ZF Aftermarket Serviceinformation

Änderung Teilenummer Ölwanne 8HP Automatikgetriebe

Gültigkeit	Ab Produktionsdatum 05.08.2020
Verteiler	ZF Aftermarket
Dokumentenummer	SI2021_001_SBR_DE

Abb. 2 0501.220.614

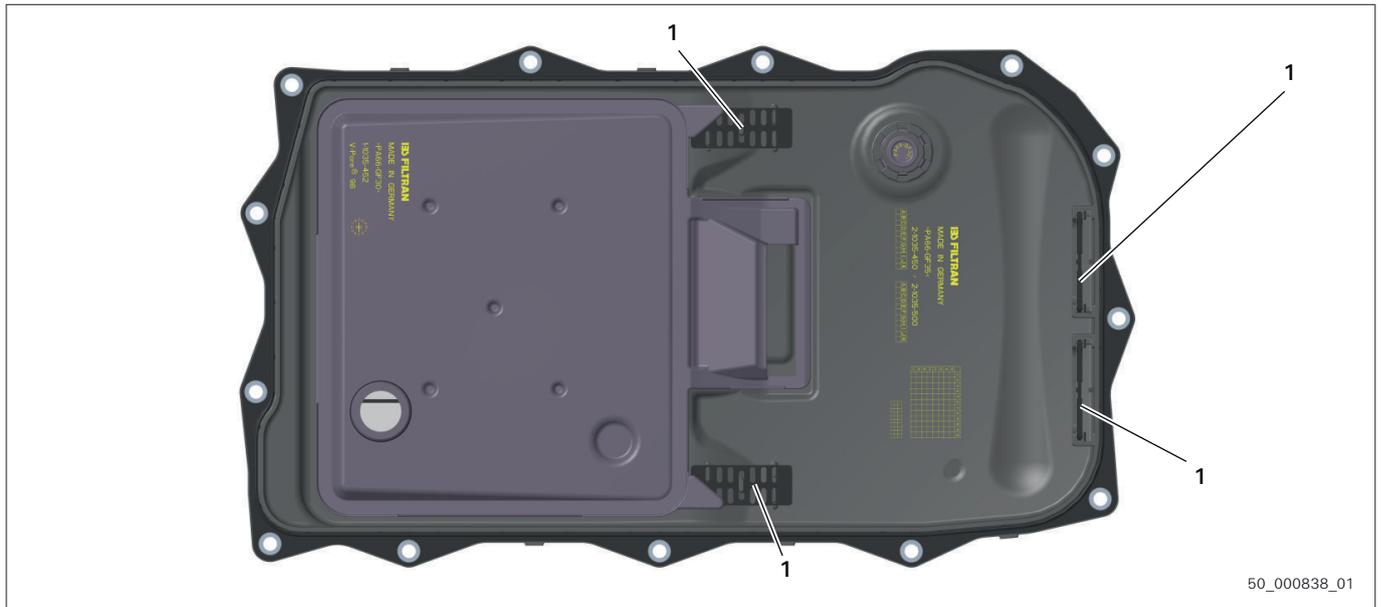
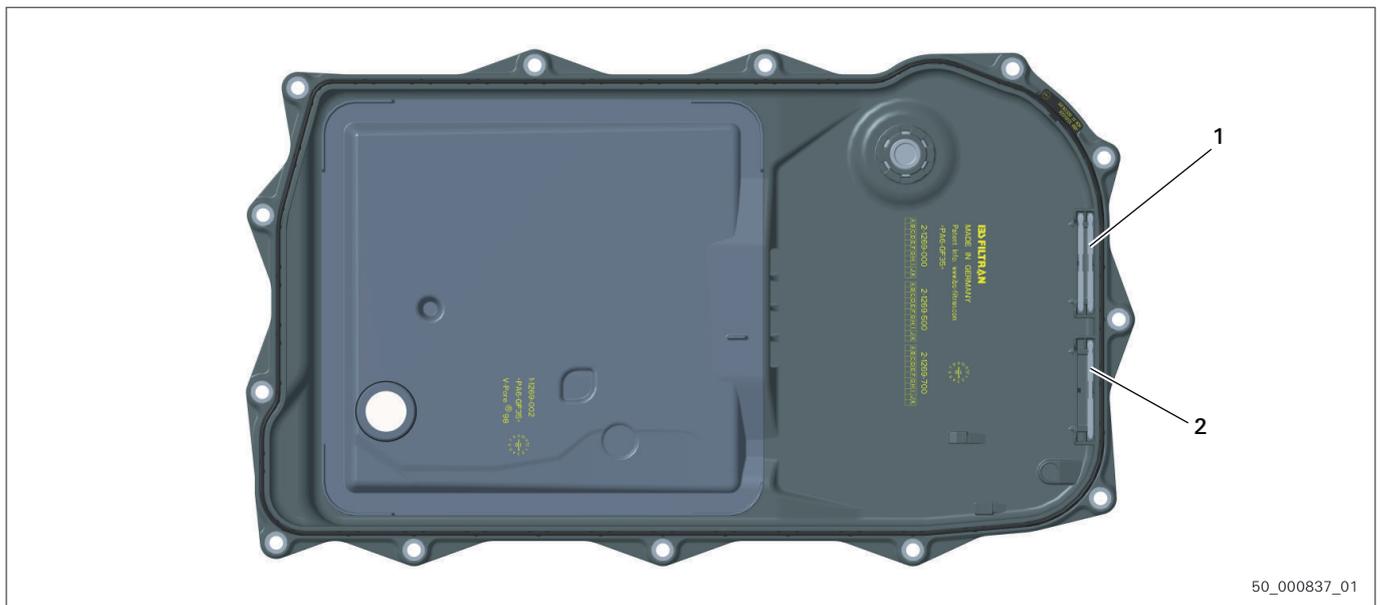
Die Ölwanne **0501.220.614** wird **ab Produktionsdatum 05.08.2020** ersetzt. Die neue Ölwanne wird parallel von 2 Lieferanten gefertigt und besitzt zur Unterscheidung für jeden Lieferanten jeweils eine eigene Teilenummer. Zur Verwendung in serienmäßigen Getrieben siehe auch **Tabellen 4 und 5**.

- Die Ölablassschraube der Ölwanne 0501.226.590 ist mit der Ölablassschraube der Ölwanne 0501.220.614 austauschbar. Die Ölablassschraube der Ölwanne 0501.226.591 passt nur zu Ölwanne mit der selben Teilenummer. Siehe dazu auch **Tabelle 6**.
- Die Ölwanneichtung passt jeweils nur zu einer Ölwanne. Siehe dazu auch **Tabelle 6**.
- Bei Bestellung von Einzelteilen muss immer die Teilenummer der verbauten Ölwanne angegeben werden. Alternativ kann die gewünschte Teilenummer der Ölablassschraube oder der Ölwanneichtung angegeben werden. Siehe dazu auch **Tabelle 6** und **Abbildungen 1-5**.

Als **Ersatzteil** wird die neue Ölwanne je nach Lagerbestand mit der Teilenummer **0501.226.590 (Fa. IBS Filtran)** oder mit der Teilenummer **0501.226.591 (Fa. Hengst)** geliefert werden.

Beim Tausch der kompletten Ölwanne können beide neuen Teilenummern als Ersatz für 0501.220.614 verwendet werden.
